OGGETTO: Progetto posto a base di gara delle opere del NUOVO PARCHEGGIO INTERRATO DI INTERSCAMBIO CON LINEA 1 DELLA METROPOLITANA DI TORINO E IL RIPRISTINO DEL MERCATO RIONALE DI PIAZZA BENGASI (COD. OPERA 4020) CUP C11I13000010007 - CUI L00514490010201900001 VALIDAZIONE ai sensi dell'art. 42 comma 4 del D.Lgs. 36/2023

Servizio di architettura e ingegneria per la verifica preventiva del "Progetto Esecutivo del Parcheggio di Piazza Bengasi di interscambio con la linea 1 della metropolitana e relativa sistemazione superficiale"

RAPPORTO DI CONTROLLO

RAPPORTO CONCLUSIVO

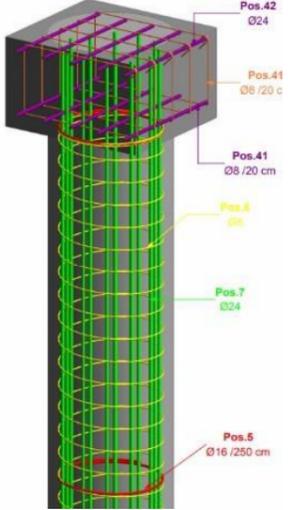
<p>Nel CME sono stati previsti 110'628,13 € per la risoluzione di tutte le interferenze mentre nelle planimetrie dei sottoservizi si riportano molte più interferenze rispetto a quelle contabilizzate: - ACQUEDOTTO (SbCat 62);</p>	L2687	PE	C	SIE	13	01	Arredo urbano su piazza	L2687	PE	C	SIE	14	01	Planimetria Impianto di ir	L2687	PE	C	STS	01	00	Sottoservizi-Interferenze	L2687	PE	C	STS	02	00	Sottoservizi-Interferenze	L2687	PE	C	STS	03	00	Sottoservizi-Interferenze	L2687	PE	C	STS	04	00	Sottoservizi-Interferenze	L2687	PE	C	STS	05	00	Sottoservizi-Interferenze semaforici	L2687	PE	C	STS	06	00	Sottoservizi-Interferenze	L2687	PE	C	STS	07	00	Sottoservizi-Interferenze	A
L2687	PE	C	SIE	13	01	Arredo urbano su piazza																																																															
L2687	PE	C	SIE	14	01	Planimetria Impianto di ir																																																															
L2687	PE	C	STS	01	00	Sottoservizi-Interferenze																																																															
L2687	PE	C	STS	02	00	Sottoservizi-Interferenze																																																															
L2687	PE	C	STS	03	00	Sottoservizi-Interferenze																																																															
L2687	PE	C	STS	04	00	Sottoservizi-Interferenze																																																															
L2687	PE	C	STS	05	00	Sottoservizi-Interferenze semaforici																																																															
L2687	PE	C	STS	06	00	Sottoservizi-Interferenze																																																															
L2687	PE	C	STS	07	00	Sottoservizi-Interferenze

<ul style="list-style-type: none"> - RETE GAS (SbCat 63); - RETE TELECOM (SbCat 64); - RETE ENEL (SbCat 65). <p>Nelle legende difatti si riscontrano le seguenti interferenze da contabilizzare:</p> <ul style="list-style-type: none">  TRATTO DI COLLETTORE COMUNALE ACQUE NERE INTERFERENTE CON L'INTERVENTO  TRATTO DI COLLETTORE CONSORTILE ACQUE NERE INTERFERENTE CON L'INTERVENTO POSIZIONATO SOTTO IL PIANO DI FONDAZIONE DEL LIVELLO -1 DEL FABBRICATO  TRATTO ACQUEDOTTO COMUNALE INTERFERENTE CON L'INTERVENTO VERIFICARE CON GLI ENTI INTERESSATI LA GESTIONE IN TRANSITORIO DEL CANTIERE  TRATTO ADDUZIONE GAS INTERFERENTE CON L'INTERVENTO DA SEZIONARE, RIMUOVERE IN FASE DI CANTIERE E RIALLESTIRE  TRATTO ADDUZIONE GAS DISMESSO  TRATTO ADDUZIONE GAS INTERFERENTE CON FOGNATURE A PROGETTO O CON LA NUOVA PISTA CICLABILE RETE TELEFONICA DISMESSA E INTERFERENTE CON L'INTERVENTO  TUBAZIONI RETE TELEFONICA INTERFERENTE CON L'INTERVENTO O CON LA NUOVA FOGNATURA  CAVI IN TRINCEA  TUBAZIONI  TUBI INTERRATI  LINEE DI ALIMENTAZIONE ILLUMINAZIONE PUBBLICA INTERFERENTI CON L'INTERVENTO - PLINTI E CORPI ILLUMINANTI SU PIAZZA ANDRANNO CONSERVATI - LINEE RIMOSSE E SOSTITUITE SECONDO PROGETTO  IMPIANTI SEMAFORICI - CAVIDOTTI INTERFERENTI CON L'INTERVENTO  LINEE DI ALIMENTAZIONE INTERFERENTI CON L'INTERVENTO  CAVIDOTTI INTERFERENTI <p>Si invita il progettista a riferire un chiarimento in merito o descriverne eventuali diverse allocazioni nel CME dei lavori sopra indicati. Il rilievo permane.</p> <p>Le opere segnalate sono di ripristino di collegamenti esistenti a cui sono destinate le risorse economiche nel QE.</p>

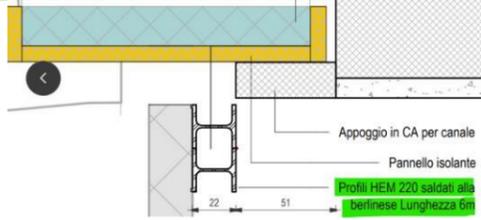
MI01.39.	A.1	<i>[NC] A. Completezza della progettazione - Rif. Art. 39 all. I.7 D.Lgs. 36/2023 - Verifica dell'esautività delle informazioni tecniche ed amministrative contenute nei singoli elaborati progettuali rispetto ai contenuti previsti dalla normativa vigente.</i> Non pervenuta planimetria con indicazione chilometrica stradale della discarica più vicina (oltre i 10 Km). Si rammenta che la voce 01.P26.A60.020 considera la tratta da 5 Km a 10 Km.	L'indicazione degli impianti è presente nel documento L2687-PE-B-MAT-00, al paragrafo §1.6. Sarà integrato quanto richiesto.	Proposta esaustiva. In attesa della documentazione aggiornata.	Non si rinviene ulteriore trattamento. Non viene ritrovata l'integrazione richiesta. Il rilievo permane . Si consegna elaborato aggiornato: L2687-PE-B-PUT-00-r01_Relazione sulla gestione delle materie, cave e discariche e Piano di Utilizzo delle Terre	A
MI01.40.	A.1	<i>[NC] A. Completezza della progettazione - Rif. Art. 39 all. I.7 D.Lgs. 36/2023 - Verifica dell'esautività delle informazioni tecniche ed amministrative contenute nei singoli elaborati progettuali rispetto ai contenuti previsti dalla normativa vigente.</i> Non ritrovate voci riguardanti gli oneri di conferimento a discarica (eccetto la voce 62/237) per i materiali aventi CER CLASSE 17: RIFIUTI DELLE ATTIVITA' DI COSTRUZIONE E DEMOLIZIONE (COMPRESO IL TERRENO PRELEVATO DA SITI CONTAMINATI).	Gli oneri di conferimento sono stati esclusi dall'importo lavori su richiesta della stazione appaltante. La loro quotazione farà parte delle somme a disposizione. Si chiede un confronto con i verificatori.	Proposta non esaustiva. Non rinvenute evidenze documentali ufficiali (PEC, Verbali di tavoli tecnici e/o di coordinamento alla progettazione, ect...), per quanto riportato nel trattamento dai progettisti, da parte della S.A..	Non si rinviene ulteriore trattamento. Non si hanno evidenze documentali ufficiali (PEC, Verbali di tavoli tecnici e/o di coordinamento alla progettazione, ect...), per quanto riportato nel trattamento dai progettisti, da parte della S.A.. Il rilievo permane . Gli oneri di conferimento delle terre di scavo sono stati inseriti in appalto da compensare a misura	A

MI01.41.	A.1	<p>[NC] A. Completezza della progettazione - Rif. Art. 39 all. 1.7 D.Lgs. 36/2023 - Verifica dell'eshaustività delle informazioni tecniche ed amministrative contenute nei singoli elaborati progettuali rispetto ai contenuti previsti dalla normativa vigente.</p> <p>La sommatoria degli scavi nel CME non corrisponde con la tabella esposta nella Relazione sulla gestione delle terre.</p>

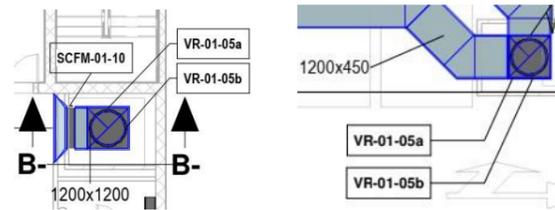
Non si segnalano rilievi d'ambito.				
		L2687-PE-C-ST5-07 - Sottoservizi-nuove fognature - Dettagli - rev.00				
		L2687-PE-C-ST5-08 - Sottoservizi-Planimetria raccolta acque meteoriche - rev.00				
		L2687-PE-C-ST5-09 - Sottoservizi-profili Raccolta acque meteoriche - rete nera - rev.00				
		L2687-PE-C-ST5-10 - Sottoservizi-profili Raccolta acque meteoriche - rete bianca - rev.00				
		L2687-PE-C-ST5-11 - Sottoservizi-profili Raccolta acque meteoriche - rete bianca - rev.00				
		Non si segnalano rilievi d'ambito.				
		IMPIANTI MECCANICI - Ventilazione				
		L2687-PE-C-MEV-02 - Impianto di estrazione fumi – pianta piano 1° interrato - rev.00				
		L2687-PE-C-MEV-03 - Impianto di estrazione fumi – pianta piano 2° interrato - rev.00				
MI01.82.	A.2, A.6, E.2	<p>[NC] Completezza della Progettazione Rif. art. 39 all. 1.7 D.Lgs. 36/2023</p> <p>La tavola non sembra riportare le sigle identificative dei vari ventilatori coerenti con il piano rappresentato (cioè P-1) ed il progressivo dei ventilatori, in quanto:</p> <p>a) Risultano previsti n. 2 ventilatori con sigle "VR-00-01-a/b" che non trovano riscontro negli altri elaborati.</p> <p>b) Risultano previsti n. 2 coppie di ventilatori con sigle "VR-01-05-a/b", come di seguito:</p>  <p>c) Non sembrano previsti i ventilatori con sigla "VR-01-03-a/b". Si chiedono chiarimenti in merito.</p>	[LAZ] L'elaborato sarà corretto/integrato.	Proposta esaustiva. Si rimane in attesa della documentazione integrata / aggiornata.	I Progettisti hanno provveduto ad aggiornare / integrare / uniformare le tavole in oggetto secondo quanto segnalato. Il rilievo si ritiene superato .	C
